## 仕様変更のお知らせ

製品名	形式名
16 LED式表示灯	TSP
	WSP

形状比較表

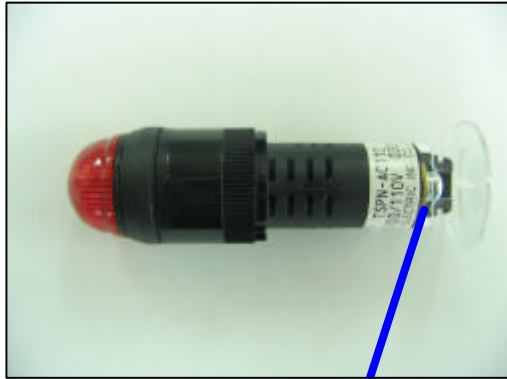
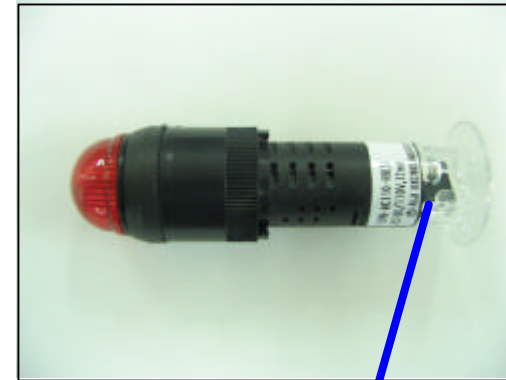
端子のメッキ処理変更

(真鍮素材 :メッキ処理なし スズメッキ処理)

鉛フリー対応に伴う半田接合の強度向上のため。

【メッキ対応】 なし

【メッキ対応】 スズメッキ処理
